Oggetto: Verbale di sopralluogo tenutosi nel Plant di Pratola Serra il 15-marzo-2024.

OP 120 ISOLA -- 2000031327 OP 120

Lay-out attuale

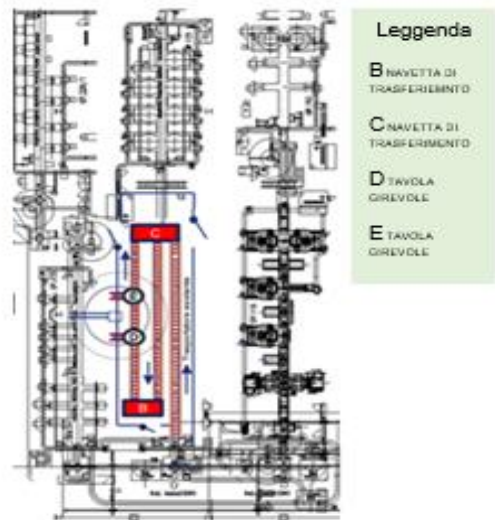
3. L'area dei trasportatori op 120/125 non dovrà più essere configurata **con 3 navette ma con 2**. La navetta "A" dovrà essere eliminata da ciclo, Ci dovrà essere solo la navetta "C" che si sposterà su tutti e 3 i trasportatori e all'ingresso del trasportatore op 125, restando in essere la possibilità di far transitare i basamenti dall'uscita dell'ascensore all'ingresso op 125 attraverso il transito dei basamenti dal trasportatore uscita ascensore sottopasso (ciclo degradato).

15. Lay-out (di massima)

**Nuovo Lay-out indicativo
futuro con 2 navette**
